Commune de Loriol

Modification n°4 du
Plan Local d'Urbanisme

Rapport de présentation

Juin 2012

3.2.3. Les nouvelles dispositions du document graphique

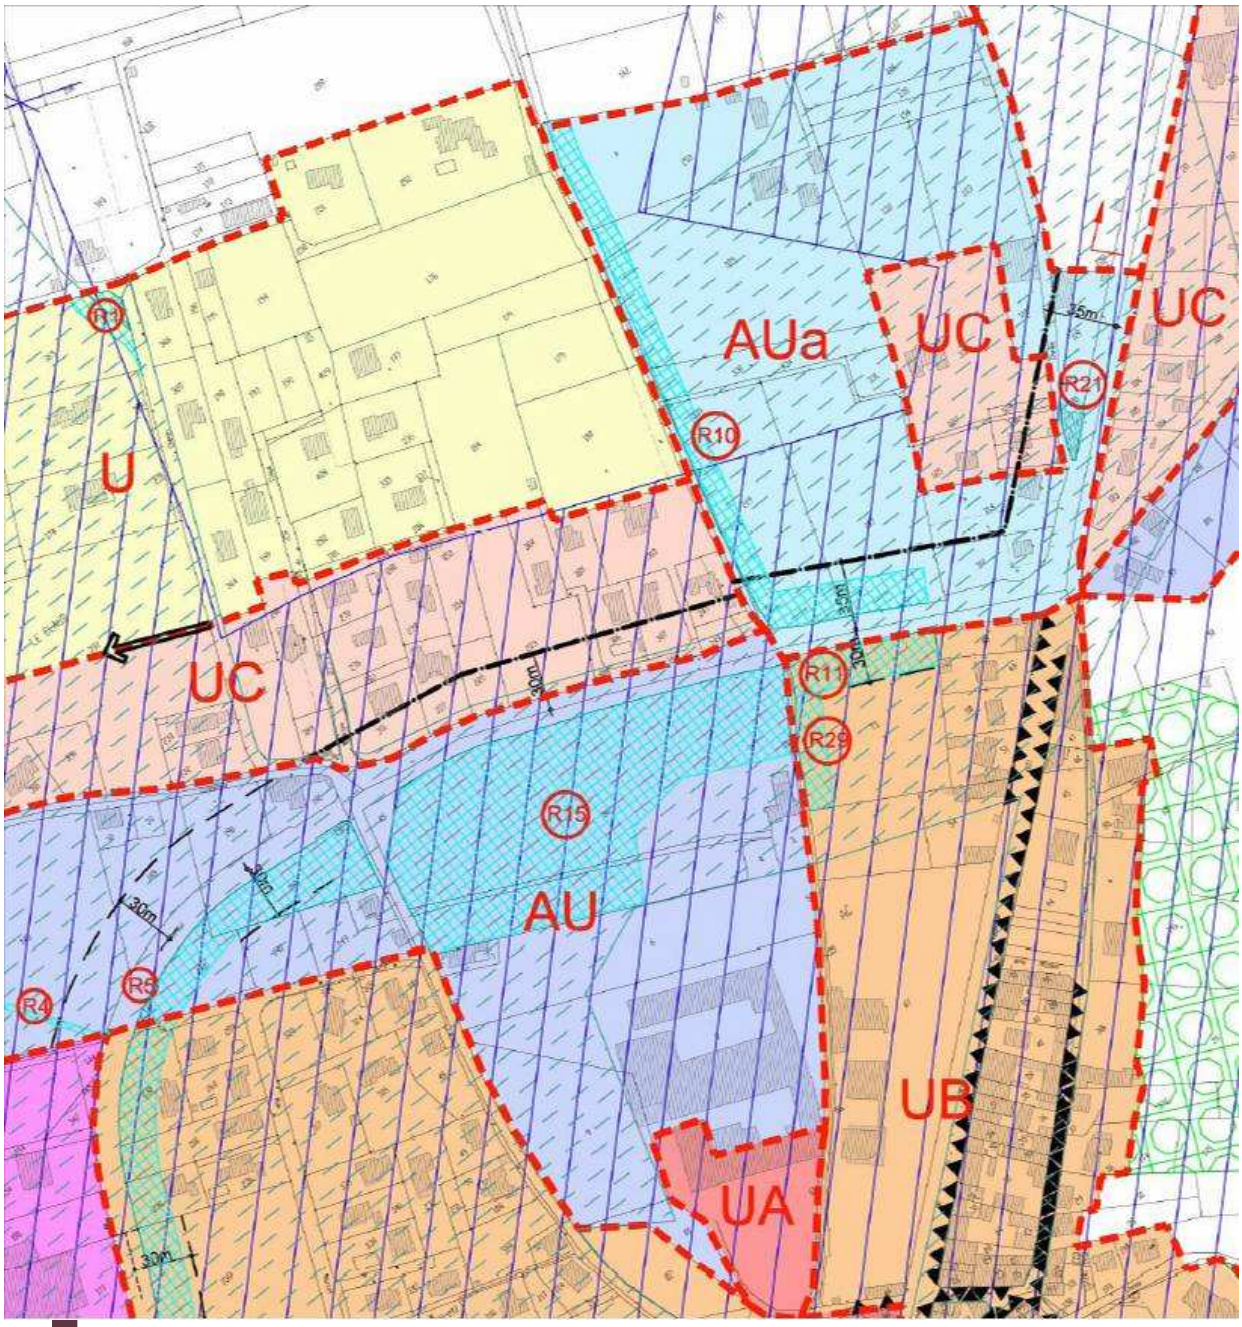
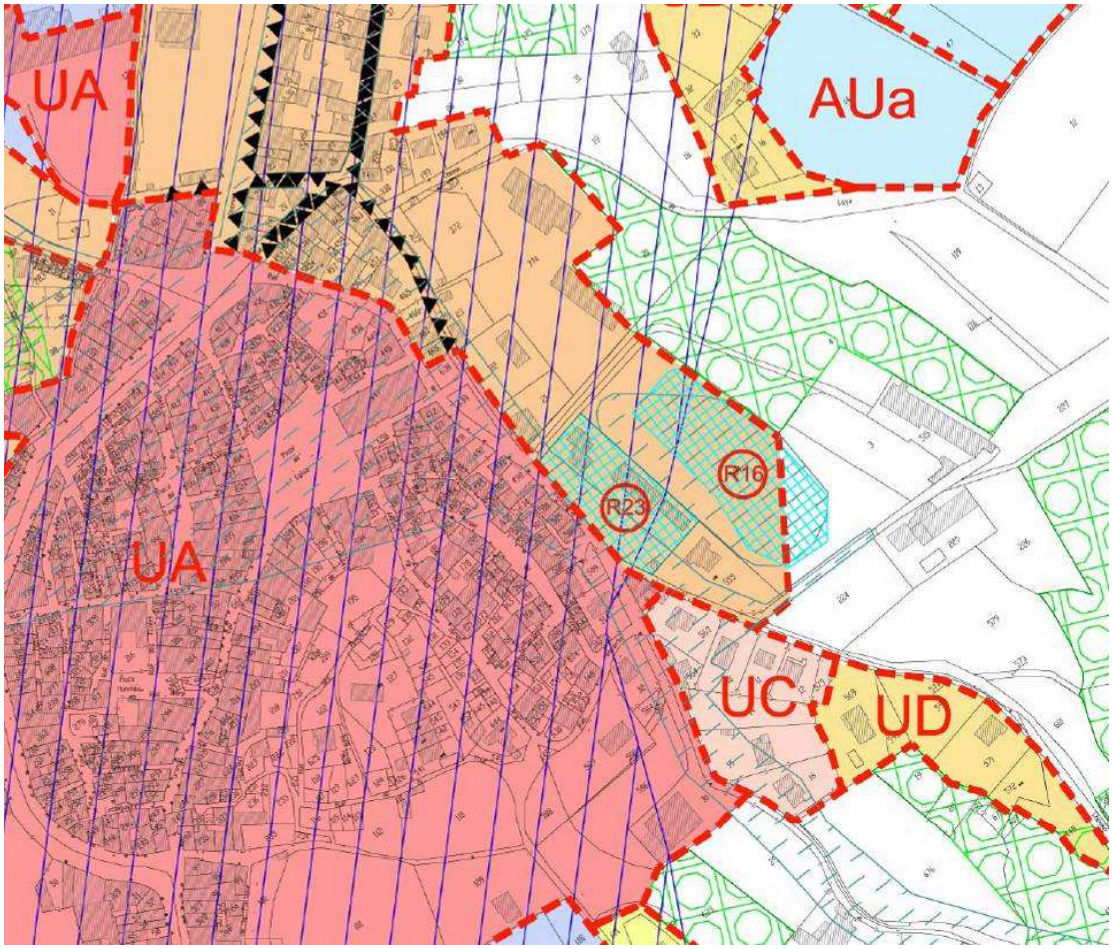
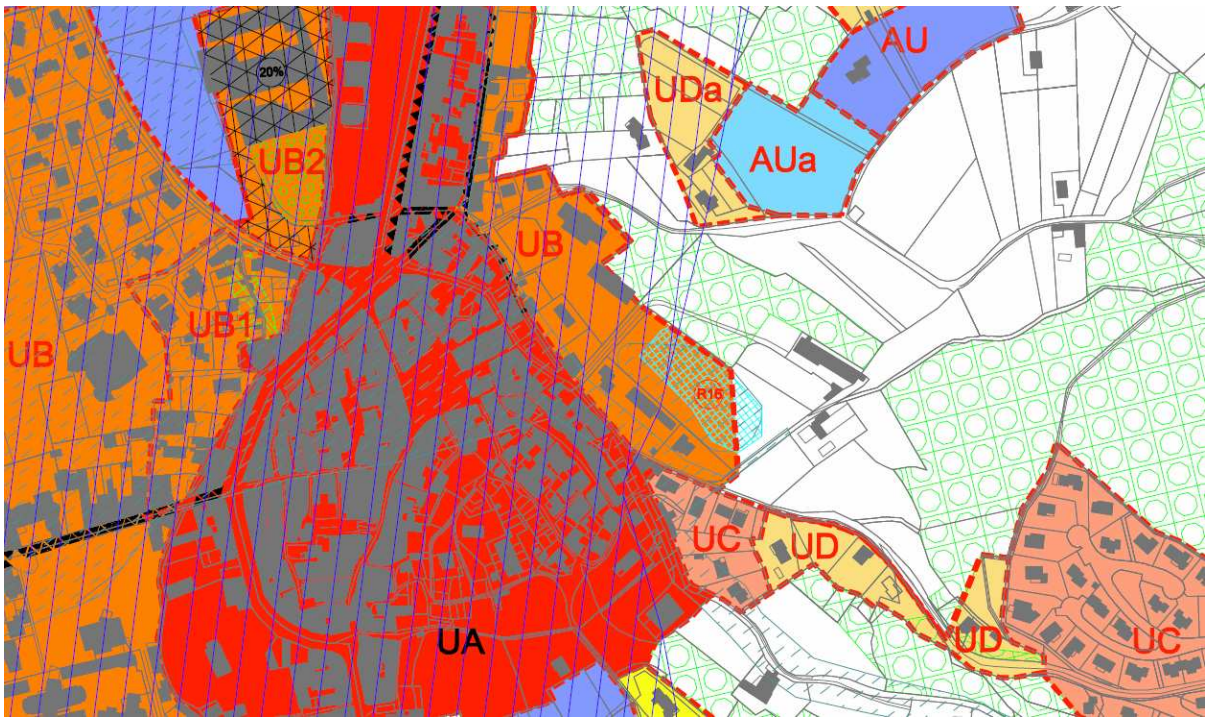
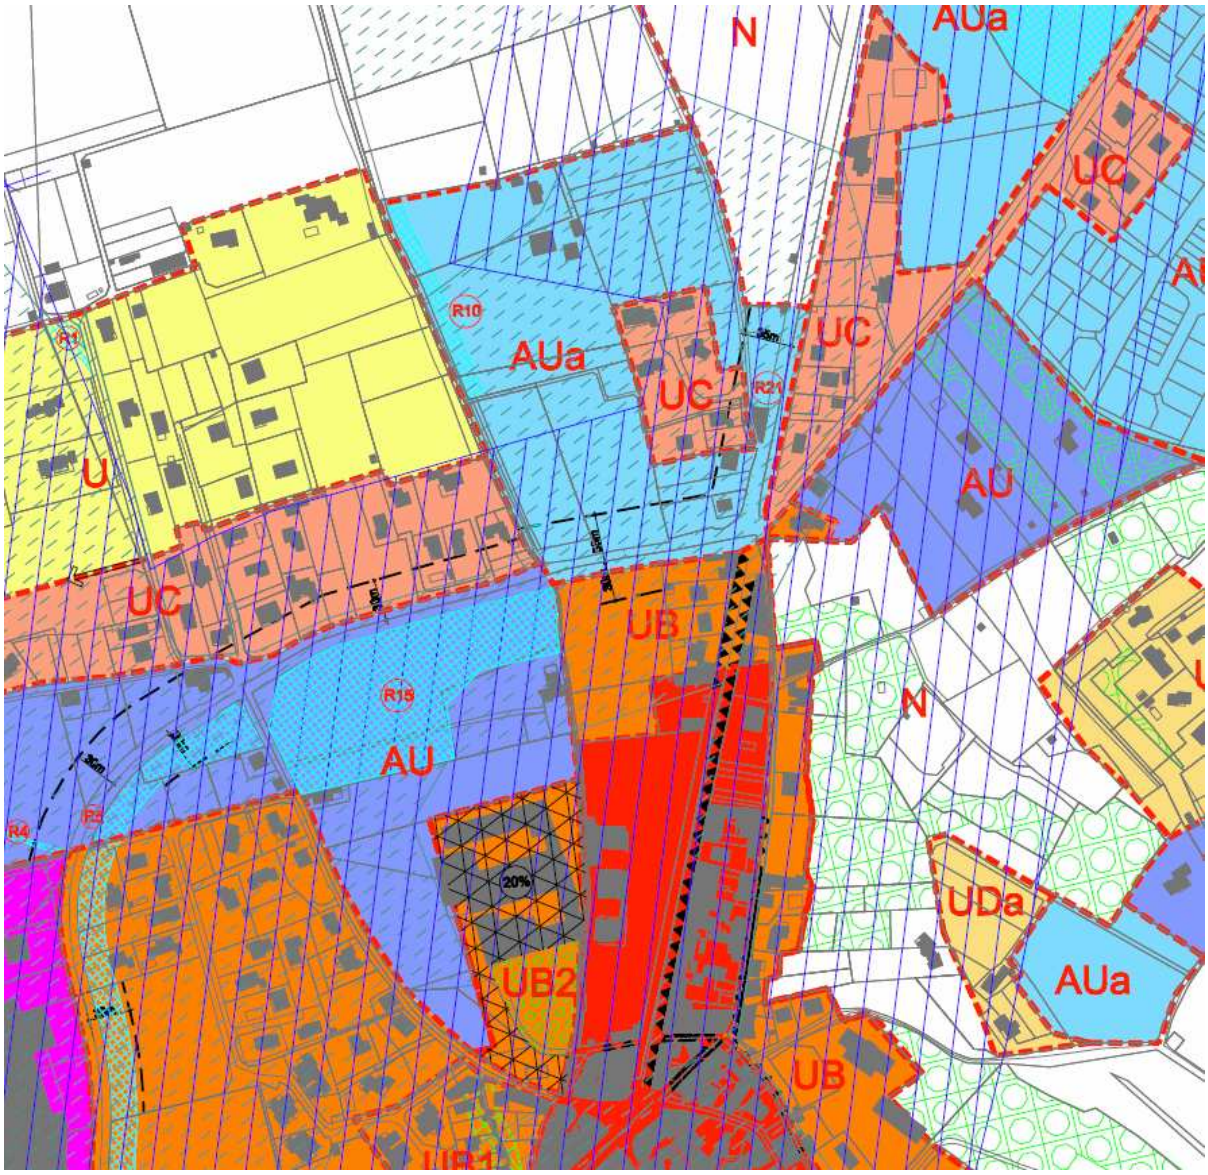
R10 : **cet emplacement réservé est réduit**. La partie située sur le canal des Moulins est supprimée, la Commune ayant acquis les terrains et réalisés les aménagements prévus sur environ 1 250 m². Le reste de l'emplacement réservé reste inscrit sur une surface de 1 750 m² environ pour sa destination initiale, qui consiste à aménager les abords de la RN7.

R 11 : **cet emplacement réservé est supprimé** car la Commune a réalisé les travaux prévus.

R 23 : **cet emplacement réservé est supprimé** car la Commune a réalisé les travaux prévus.

R 29 : **cet emplacement réservé est supprimé** car la Commune a réalisé les travaux prévus.

Les emplacements réservés n° 11, 23, 29 sont donc supprimés entièrement. De ce fait, ils ne figurent plus aux documents graphiques (pièce n°3 du PLU en vigueur) ni sur la liste des emplacements réservés (pièce n°6 du PLU en vigueur).

L'emplacement réservé n°10 est conservé sur la partie située le long de la RN 7. Il figure au document graphique (pièce n°3 du PLU en vigueur) et sur la liste des emplacements réservés (pièce n°6 du PLU en vigueur) .

4.2.2. Les nouvelles dispositions du document graphique

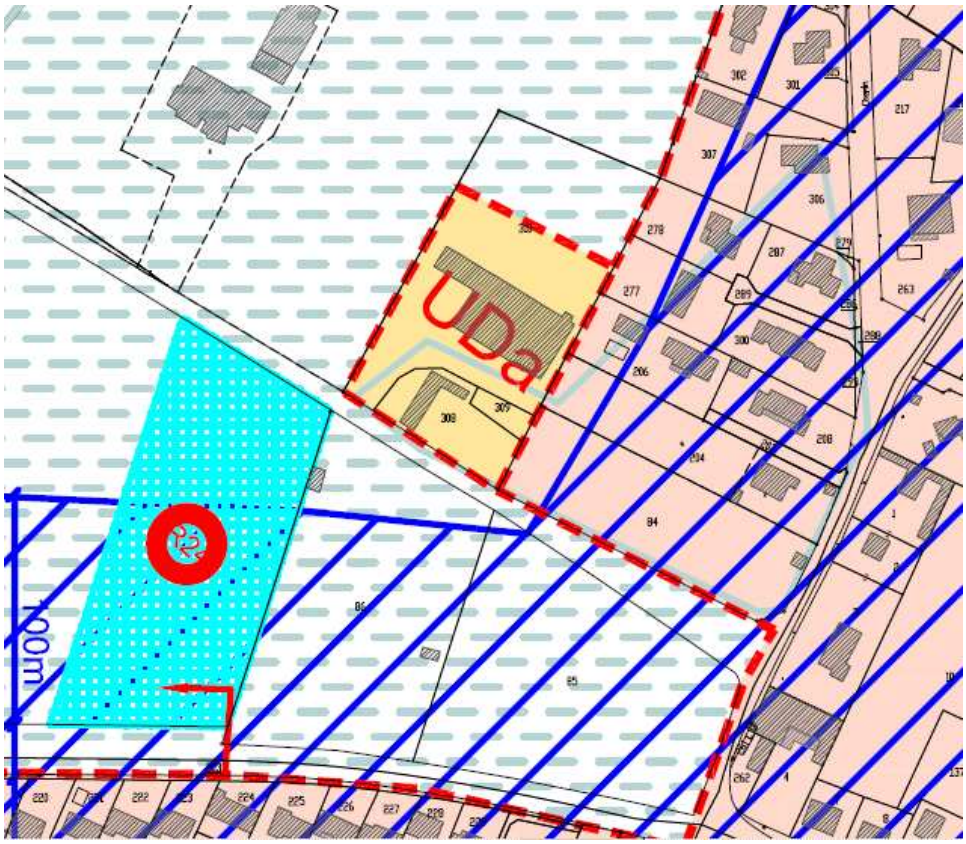
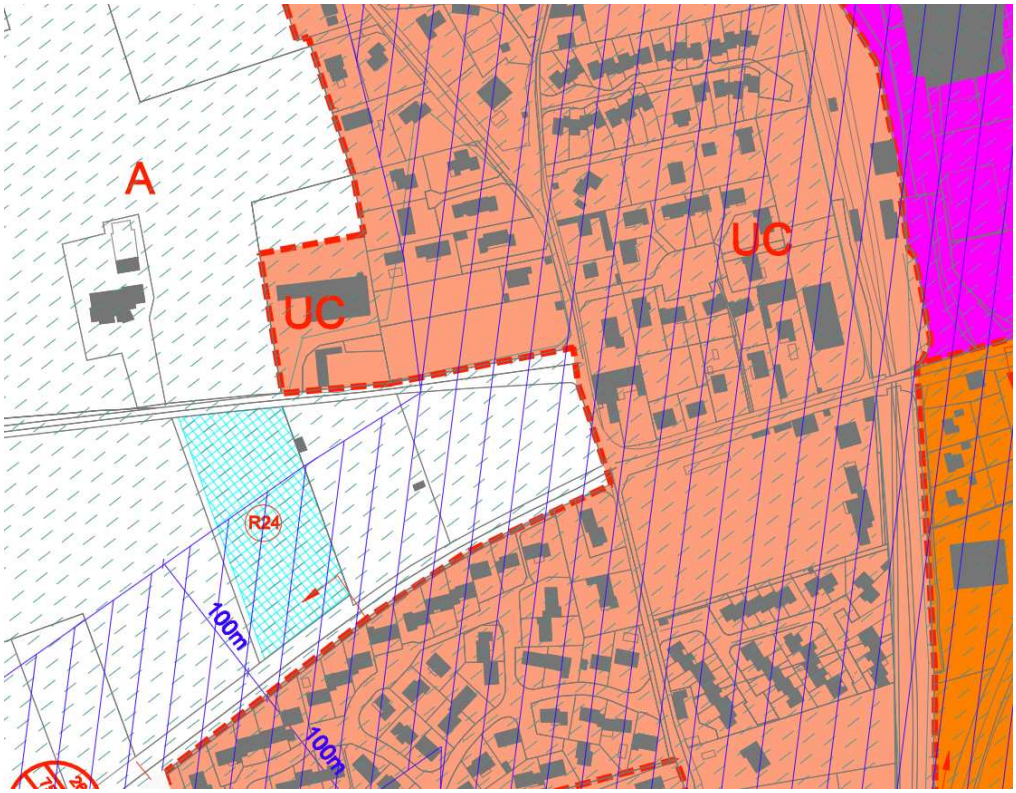
Le réseau d'assainissement collectif a depuis été mis en place sur ce sous secteur UDa. Ce classement doit ainsi faire l'objet d'une modification. Il est classé en UC, car raccordé entièrement au réseau d'assainissement collectif et à proximité de zones UC existantes, de formes urbaines similaires capables de connaitre une densification.

L'objectif est de déclasser le secteur raccordé au réseau d'assainissement collectif de la zone UDa en zone UC. Le règlement de la zone UD reste inchangé. Le document graphique est modifié en conséquence de UDa en UC

6 Objet n°6 : réparation d'une erreur matérielle sur les marges de recul

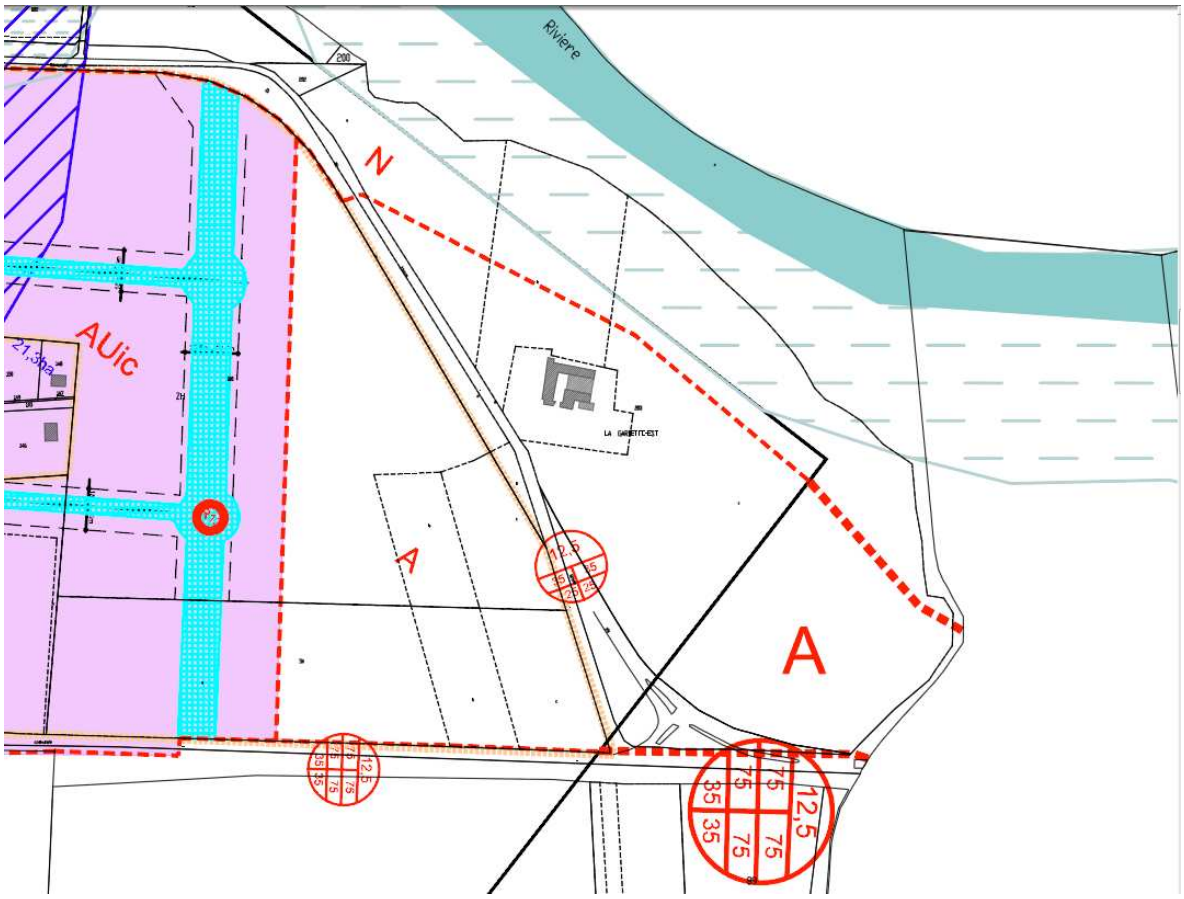
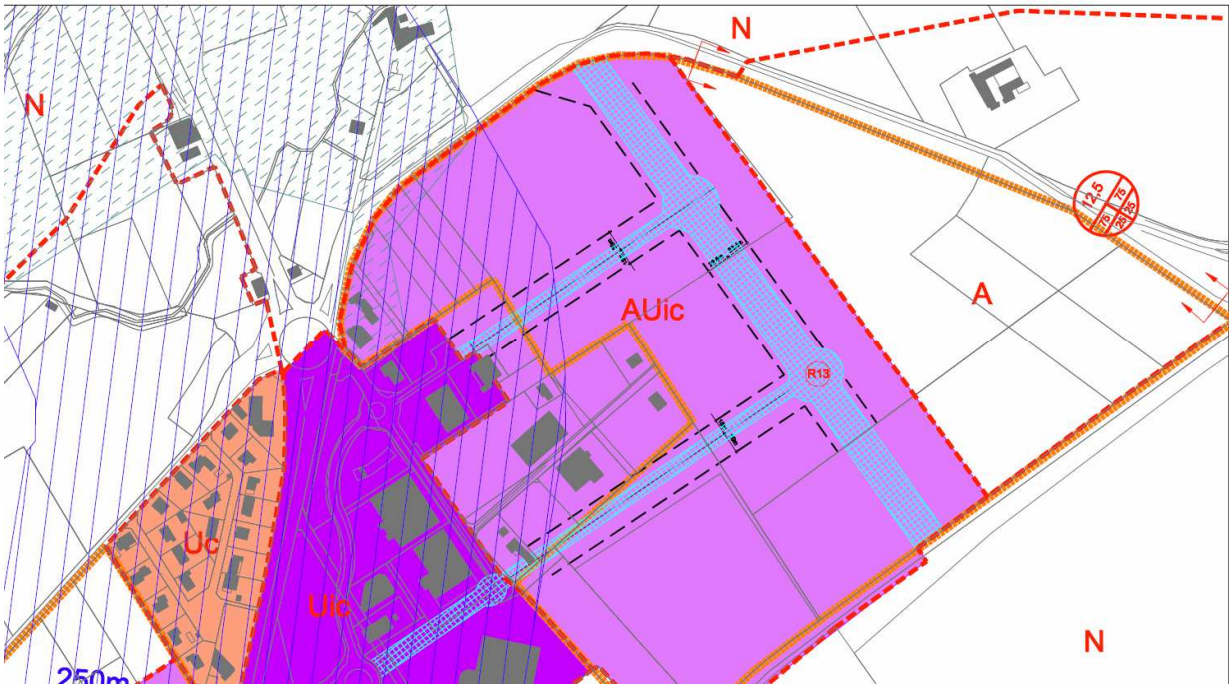
La RD104 est classée voie à grande circulation. Il y a donc nécessité d'avoir un recul à 75 mètres hors zone agglomérée. Une erreur a été remarquée à la sortie Est de la commune. Le plan de zonage est ainsi modifié :

Ce recul est porté 8 mètres de l'alignement le long de la RD 104.

Pour le reste de la zone AUic, le règlement s'applique avec un recul à 10 m.
